Besluit CHI

Onderwerp
Peilbesluit jaarlijkse herziening peilbesluiten 2018

Toelichting jaarlijkse herziening peilbesluiten 2018

bundeling van factsheets 2018

Factsheet 2: Beemster peilgebied 5400-10

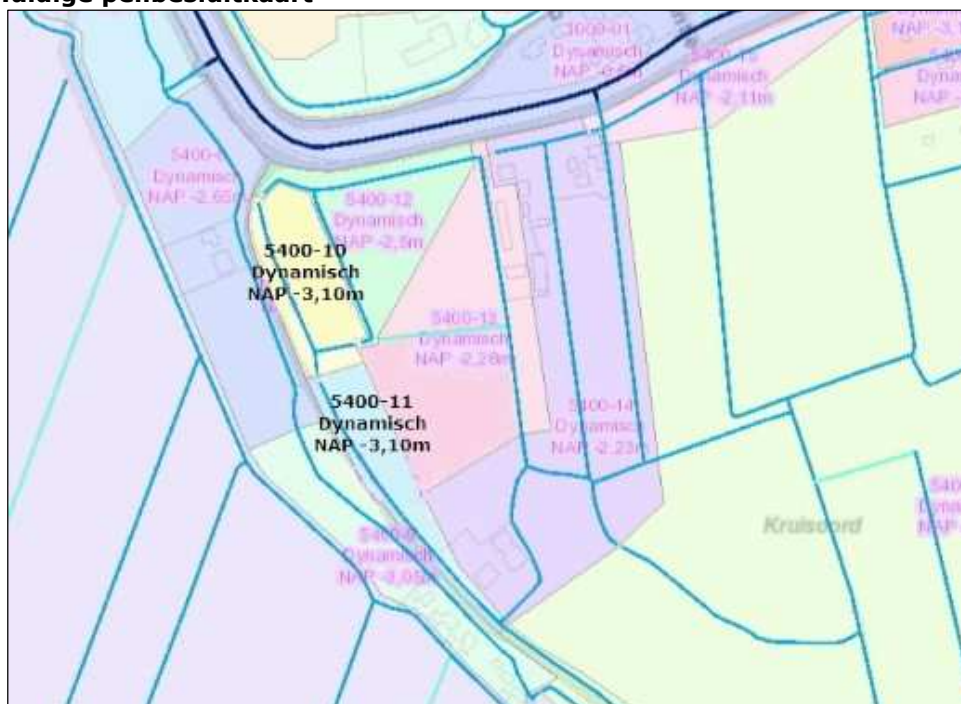
Aanleiding bijstelling
Het blijkt dat de peilgebieden 5400-10 en 5400-11 met elkaar verbonden zijn door een duiker. Het waterpeil in beide gebieden is gelijk. Om die reden worden beide peilgebieden in het peilbesluit samengevoegd.

Bijstelling – verandering	
type	omschrijving
Samenvoeging peilgebieden	De peilgebieden 5400-10 en 5400-11 worden samengevoegd tot peilgebied 5400-10 met een vast peil van NAP -3,10 meter. De bijstelling van de aanduiding dynamisch naar vast is beschreven in Factsheet 3.

Afweging en effecten
Deze samenvoeging van peilgebieden betreft een aanpassing aan de in de praktijk aanwezige situatie met de gevoerde waterpeilen. Aangezien het een administratieve wijziging betreft is er geen peilafweging of effectonderzoek nodig.

Factsheet 4: De Cocksdorp, natuurgebied Wassenaar / pilot Kokkelteelt

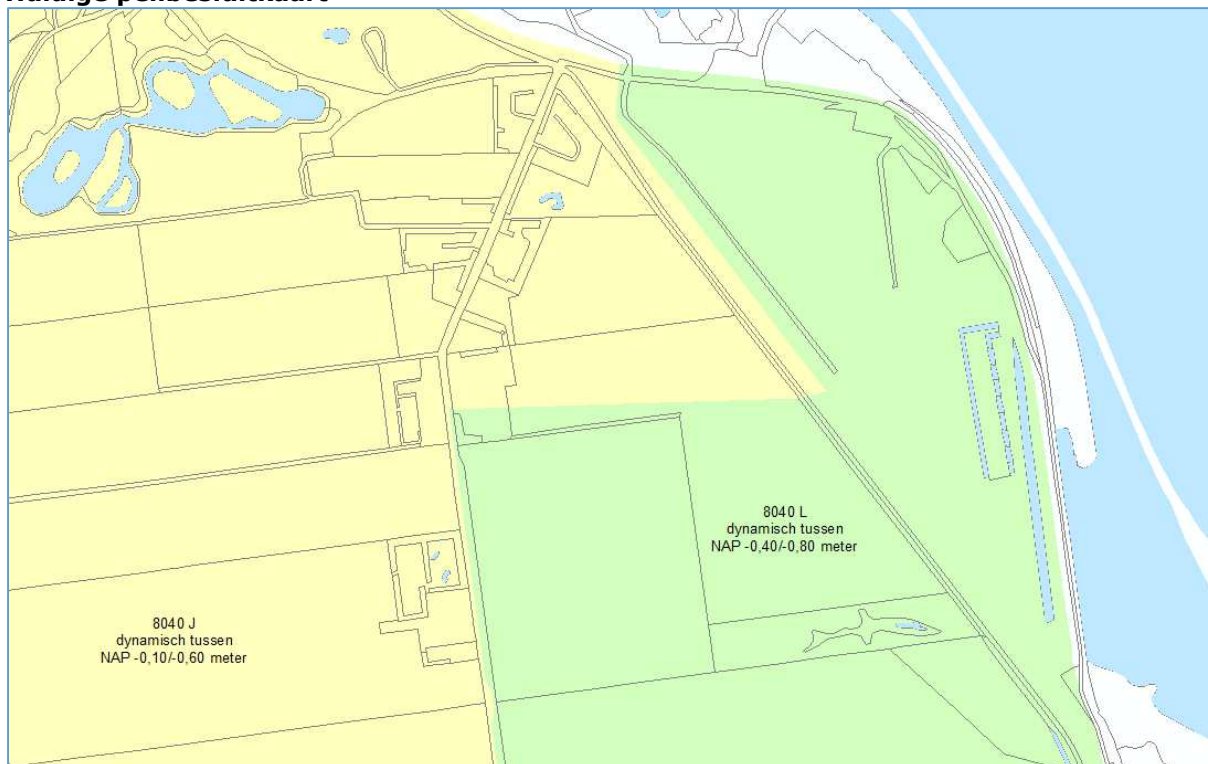
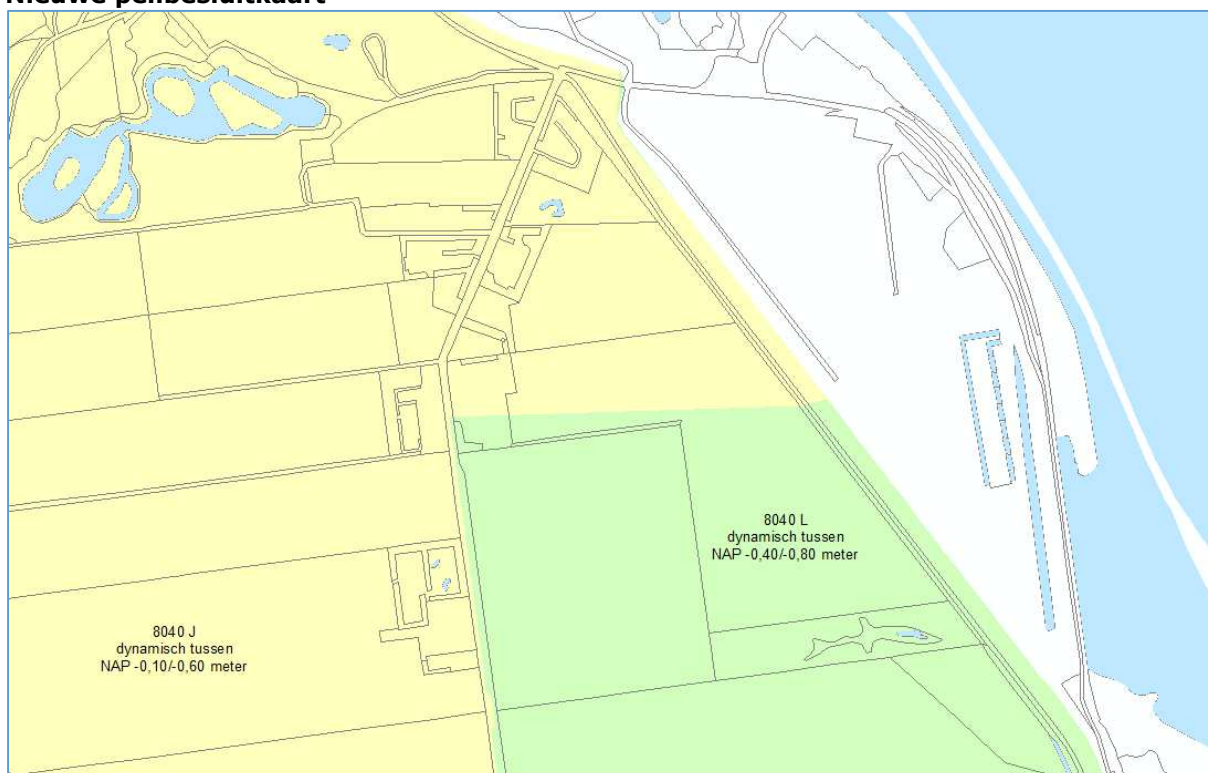
Aanleiding bijstelling
Wassenaar is een natuurgebied van circa 7 ha gelegen ten noorden van De Cocksdorp tussen Stengweg en Volharding aan de Waddenzee. In het gebied wordt de pilot Kokkelteelt uitgevoerd. Het gaat om meervoudig ruimtegebruik, het combineren van natuurdoelen (Staatsbosbeheer) en 'binnendijkse' kweek van schelpdieren (Meromar Seafoods BV). De afvoer van het gebied is daarvoor verplaatst, zodat een verbinding met zee ontstaat.

Bijstelling – verandering	
type	omschrijving
Grenswijziging	Het gebied Wassenaar behoort niet meer bij peilgebied 8040 L. Het peilgebied wordt verkleind, waarbij de primaire waterkering de nieuwe grens is.

Afweging en effecten
Wassenaar loosde via een hevel in peilgebied 8040 L. In plaats van het vervangen van de bestaande hevel over de primaire waterkering (HWBP) is een nieuw kunstwerk aangelegd over de Volharding. Hierdoor wordt de primaire waterkering veiliger en wordt aangesloten bij de waterkwaliteitsdoelen voor de pilot Kokkelteelt. Het peilbeheer dat in Wassenaar wordt gevoerd is overeenkomstig de in het verleden gevoerde waterpeilen, om die reden worden er geen effecten verwacht. Dit is ook de afweging geweest bij de eerder afgegeven vergunning (16.8510). Wassenaar is gelegen tussen de primaire waterkering en de daarbuiten gelegen regionale waterkering. Voor Wassenaar geldt geen peilbesluitplicht (PS Noord-Holland, 3 oktober 2016, nummer 2016/66).

Factsheet 5: Den Helder, Mariëndal, Helderse vallei en Donkere Duinen

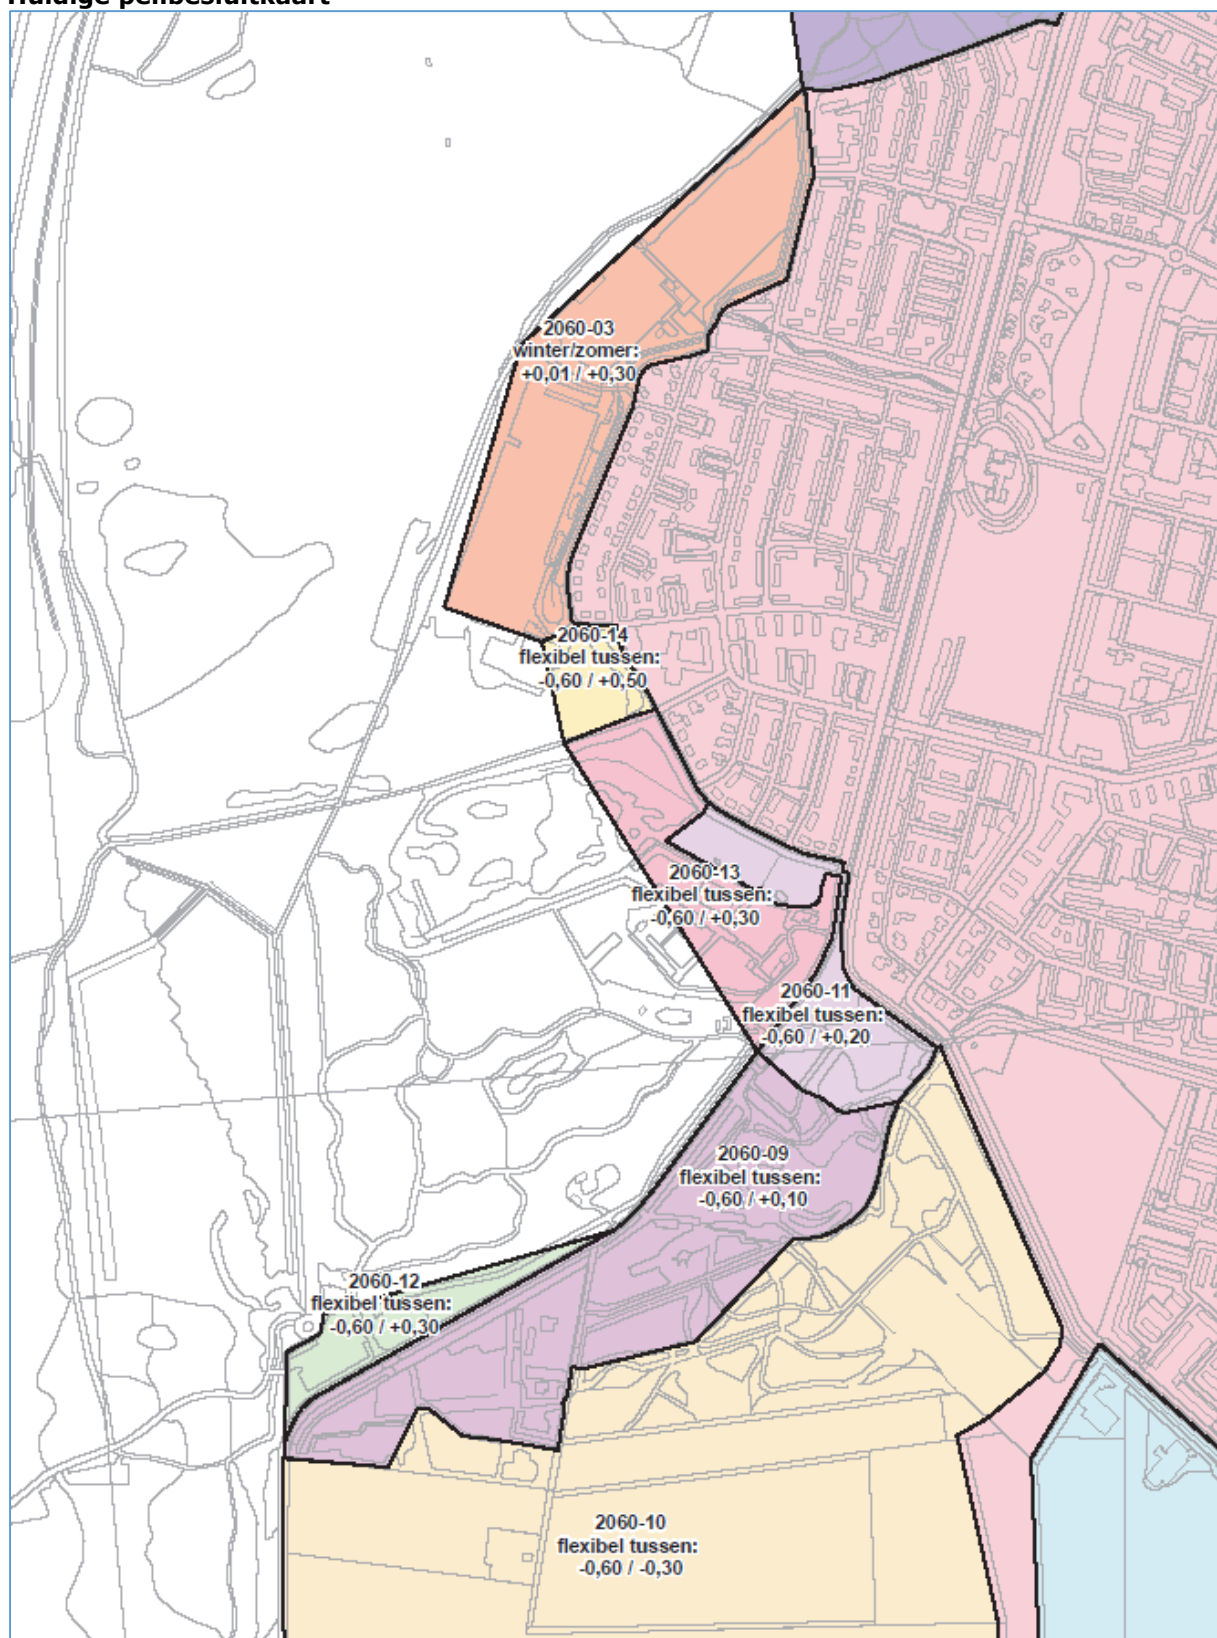
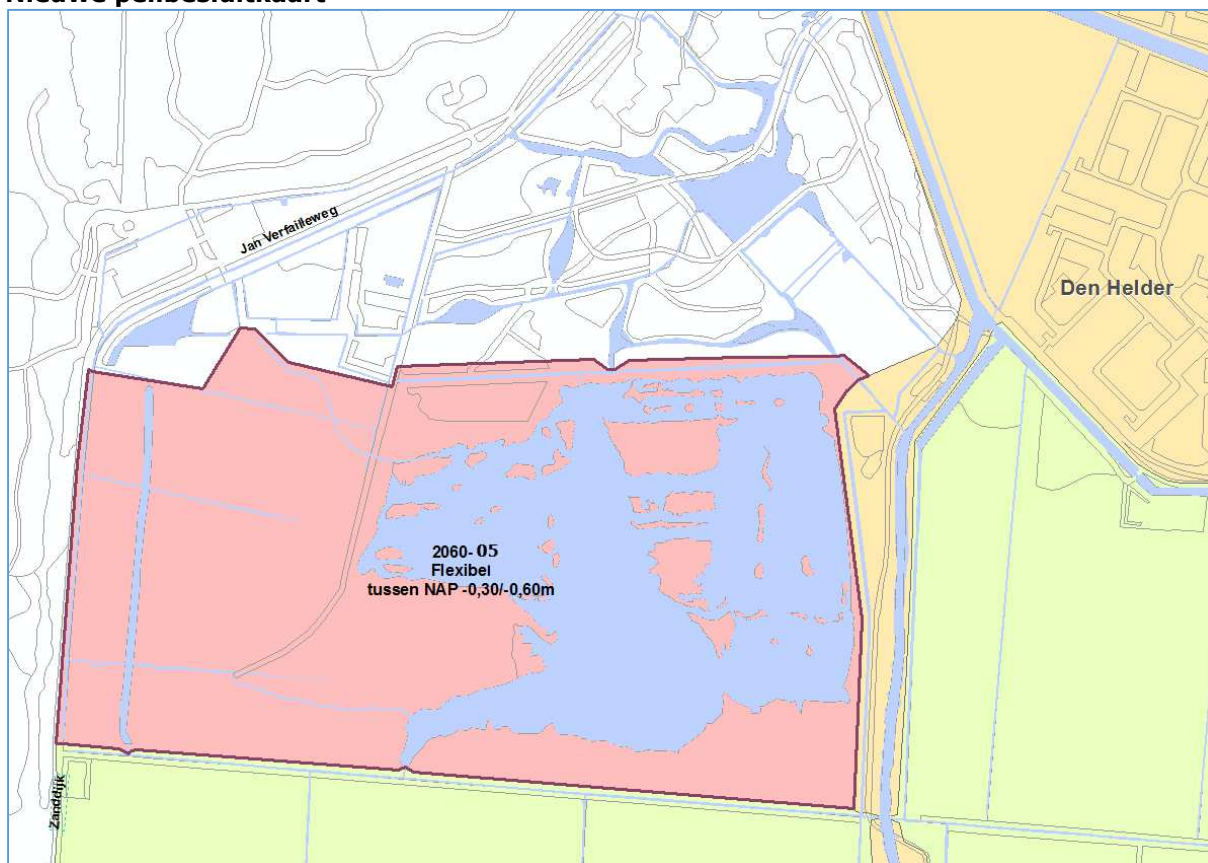
Aanleiding bijstelling
Uit nieuwe waterhoogtegegevens (gebaseerd op AHN3) blijkt dat het watersysteem in de Donkere Duinen, Helderse vallei en Mariëndal niet geheel overeenkomt met het peilbesluit. Dit is ontstaan, omdat in 2014 de gemeente Den Helder en Landschap Noord-Holland een deel van het terrein hebben heringericht. Peilgebied 2060-10 is in tweeën gesplitst, omdat in een deel van dit natuurgebied geen wateraanvoer met gebiedsvreemd water wenselijk is. Daarnaast heeft de provincie in 2015 de kaart aangepast met gebieden waarvoor een peilbesluit moet worden vastgesteld (artikel 4.2 van de Waterverordening Hoogheemraadschap Hollands Noorderkwartier).

Bijstelling – verandering	
type	omschrijving
Grenswijziging	Het peilgebied 2060-10 wordt in tweeën gesplitst. Het gedeelte waarvoor wel wateraanvoer gewenst is wordt opgenomen in het peilbesluit als peilgebied 2060-05. Dit nieuw ontstane peilgebied 2060-05 is beperkt tot het gebied dat in periode van watertekort automatisch gelijk wordt gesteld aan het waterpeil in 2060-02 (fiets- en kanoroute). Bij het bereiken van het ondergrenspeil wordt het watersysteem (indirect) aangevuld met boezemwater. De rest van het peilgebied 2060-10 valt, naar aanleiding van de nieuwe waterverordening, buiten de peilbesluitplicht.
Intrekken peilbesluit	Het gebied Donkere Duinen, Helderse vallei en Mariëndal Noord valt buiten de peilbesluitplicht. De peilgebieden 2060-03 en 2060-09 t/m 2060-14 worden niet meer opgenomen in het peilbesluit.

Afweging en effecten
Het peilbeheer blijft overeenkomstig de in het verleden gevoerde waterpeilen, om die reden worden er geen effecten verwacht. Dit is ook de afweging geweest bij de eerder afgegeven vergunning (13.12030). Het peilbeheer in de Donkere Duinen, Helderse vallei en Mariëndaal-Noord is hoofdzakelijk afhankelijk van regenwater. In het gebied waar water aangevoerd kan worden uit de boezem blijft het peilbesluit van kracht, voor het overige deel geldt geen peilbesluitplicht (PS Noord-Holland, 3 oktober 2016, nummer 2016/66).

Factsheet 6: Huisduinen, Duinweg ter hoogte van begraafplaats

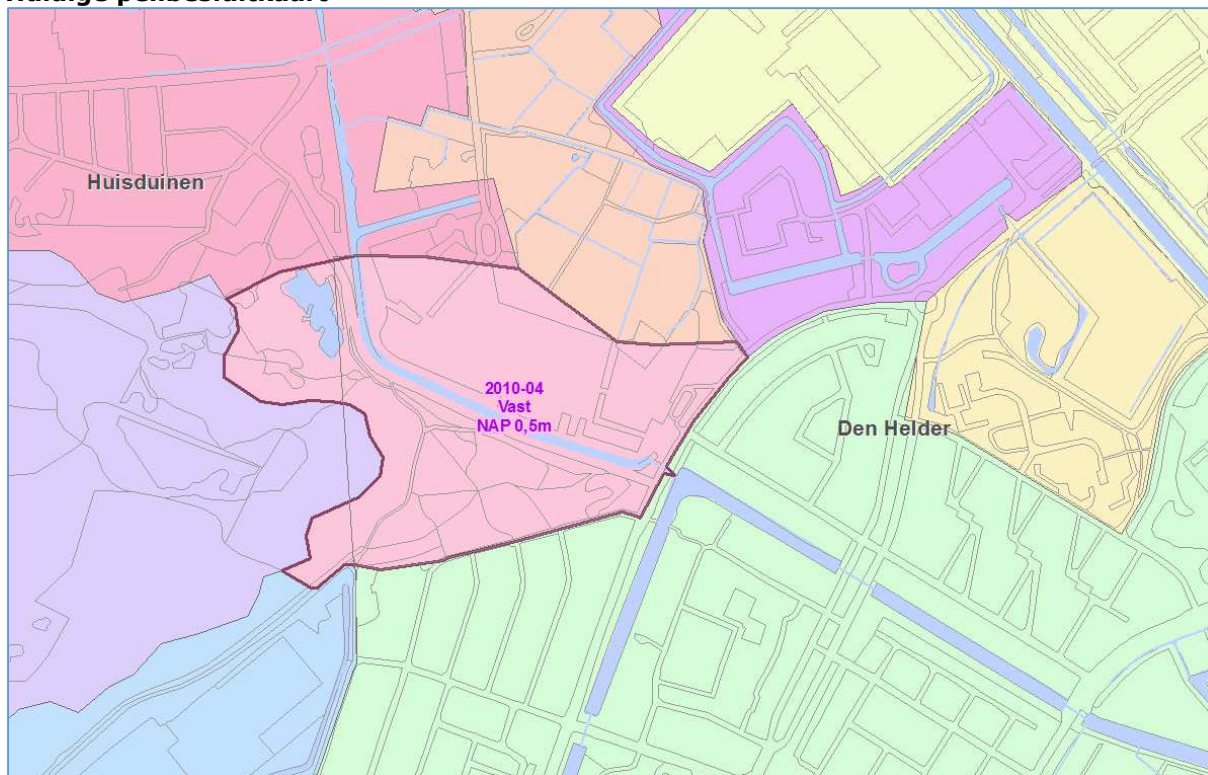
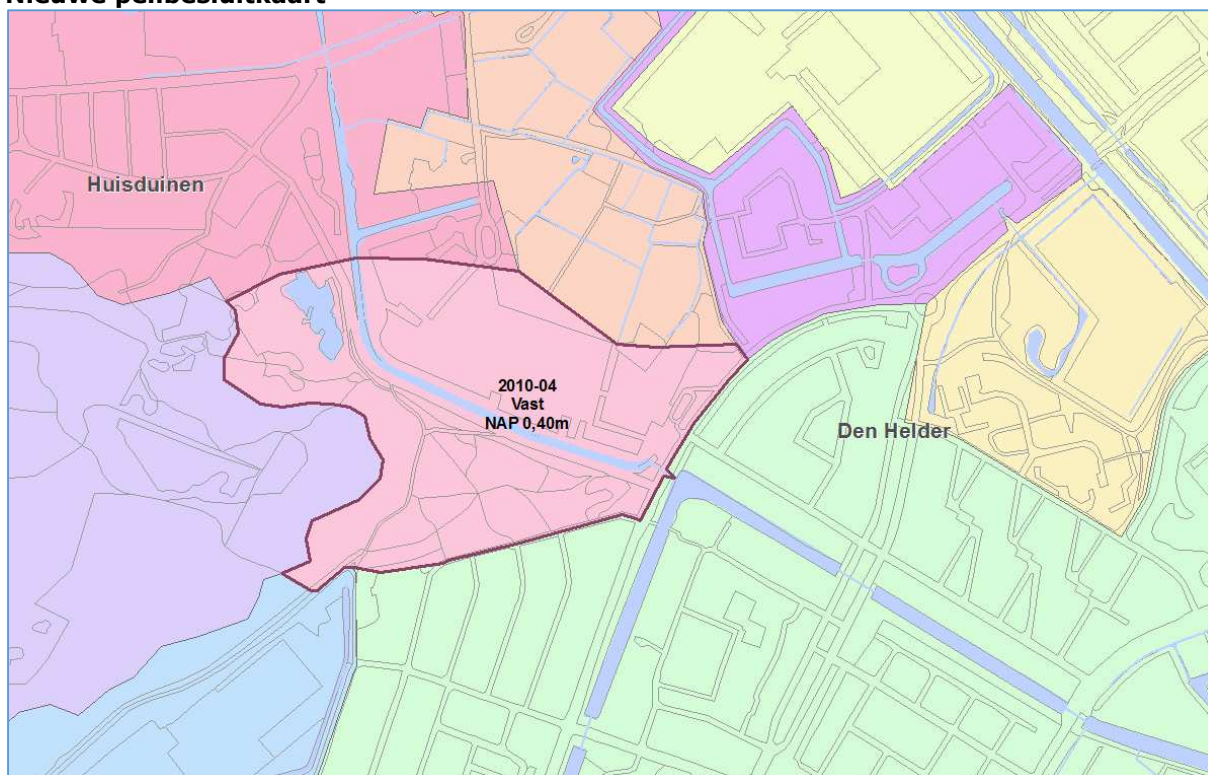
Aanleiding bijstelling
Uit nieuwe waterhoogtegegevens (gebaseerd op AHN3) en metingen in het kader van het op orde brengen van het beheerregister blijkt dat het waterpeil in de waterloop ten zuiden van de begraafplaats lager staat dan in het peilbesluit is vastgesteld. Dit is geconstateerd tijdens het opbouwen van het model voor de watersysteemanalyse.

Bijstelling – verandering	
type	omschrijving
peilaanpassing	Administratieve aanpassing van het vigerende water peil (NAP +0,50 meter) naar het gevoerde waterpeil NAP +0,40 meter naar aanleiding van controle van de stuwhoogte.

Afweging en effecten
De betonnen vaste stuw die het waterpeil regelde heeft vanaf de aanleg lang geleden een overstorthoogte van NAP +0,42 meter. Een van de maatregelen uit Waterbreed, het waterplan voor Den Helder (2005), was de aanleg van een nieuwe duiker en stuw bij de Jan Verfaillweg enkele centimeters lager. De nieuwe stuw is geplaatst op NAP +0,40 meter, zodat de afvoer van het peilgebied richting Nieuw Den Helder werd gestuurd en de polder Huisduinen minder wordt belast. De feitelijke peilverlaging van 2cm heeft geen effecten op de omgeving. De administratieve verlaging van 10cm heeft géén gevolgen voor de gevoerde peilen en is er geen peilafweging of effectonderzoek nodig. De beoordeling op effecten heeft plaats gevonden in het kader van project Waterbreed.

Factsheet 7: Huisduinen, Kleiput nabij Grasdijk

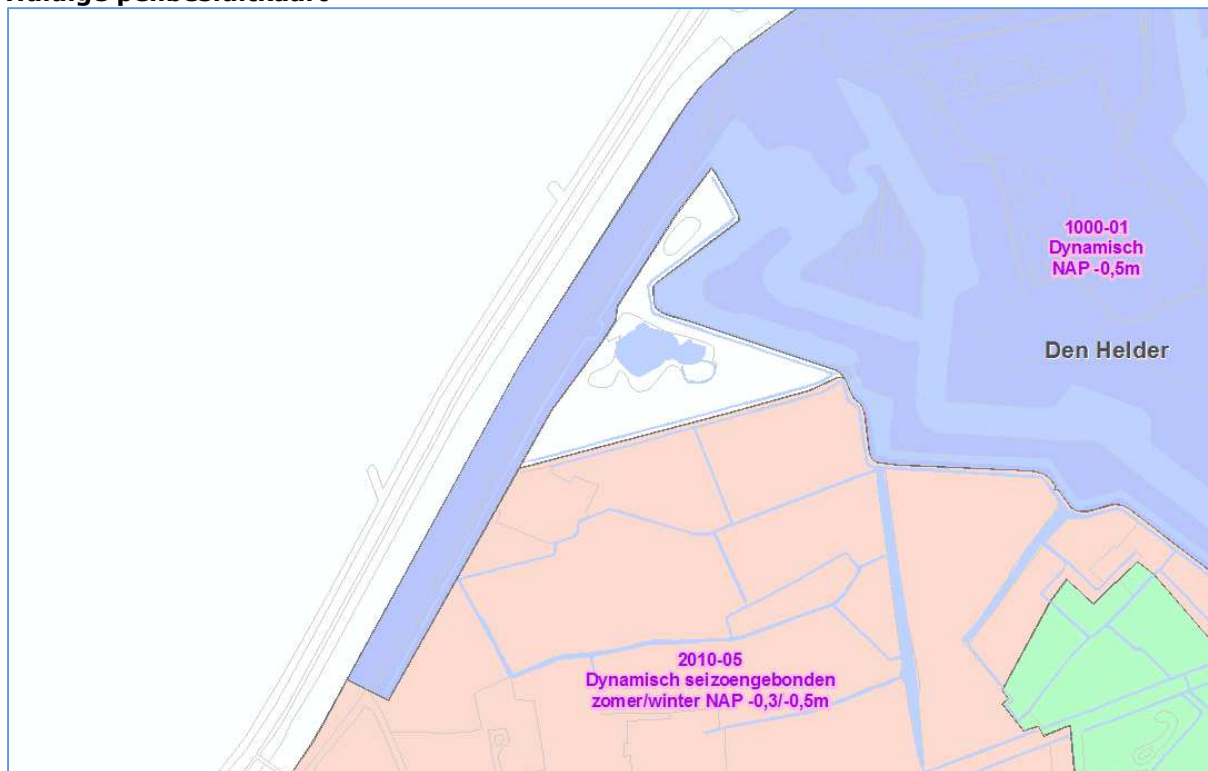
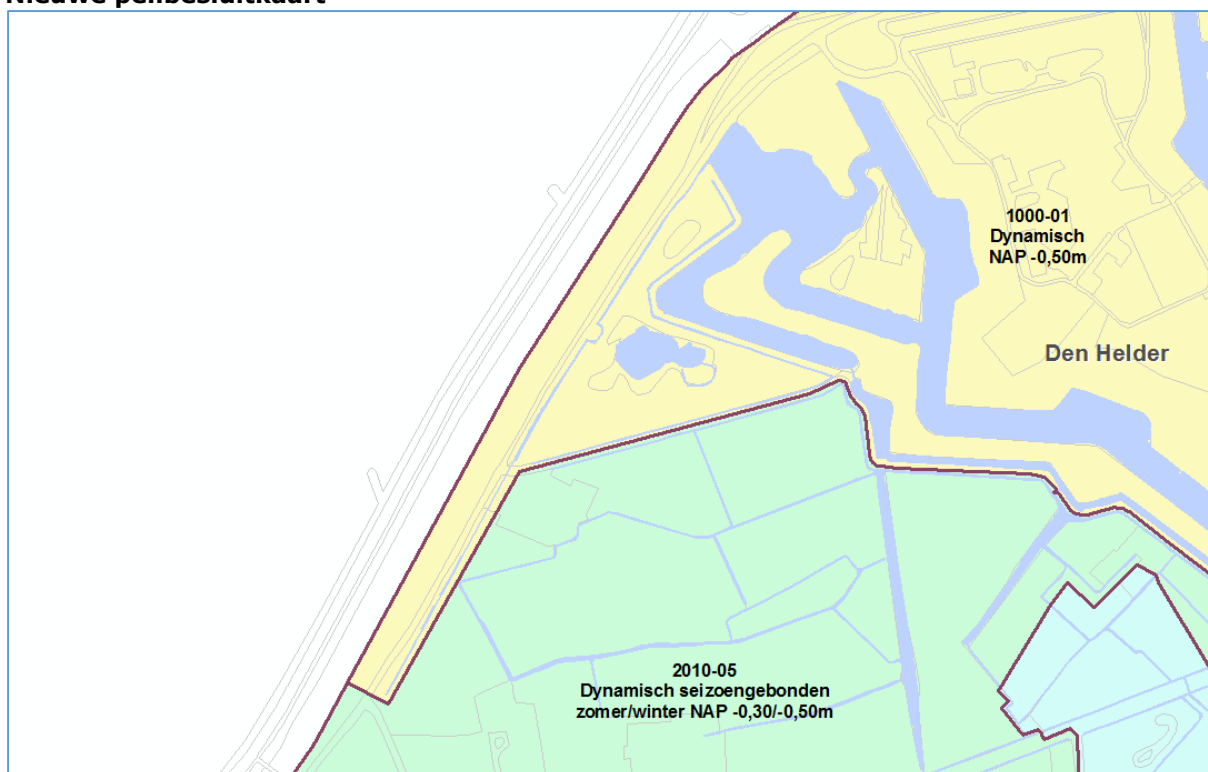
Aanleiding bijstelling
Dit najaar heeft de gemeente Den Helder een fietspad aangelegd op het Grasdijkje en daarbij is de verbindingsduiker met de polder Huisduinen definitief verwijderd.

Bijstelling – verandering	
type	omschrijving
Grenswijziging	Het peilgebied 1000-01 wordt vergroot tot de Grasdijk en sluit hiermee aan op het eerder vastgestelde peilbesluit Koe gras-Den Helder.

Afweging en effecten
In Waterbreed, het waterplan voor Den Helder, is het Grasdijkje aangewezen als waterkering in plaats van de oever langs de fortgracht, omdat Landschap Noord-Holland in het gebied tussen de fortgracht en het Grasdijkje – Kleiput genoemd – graag de zoute omstandigheden wil versterken. Het peilbeheer blijft overeenkomstig de gevoerde waterpeilen. Om die reden worden er geen effecten verwacht op de grondwaterstand. Het brakke water uit de kleiput wordt niet meer afgevoerd naar de polder Huisduinen, maar zal direct naar de al brakke fortgracht afvoeren. Het versterken van de zoute omstandigheden kan daardoor uitgevoerd worden, zonder dat dit nadelige effecten op de polder Huisduinen heeft.
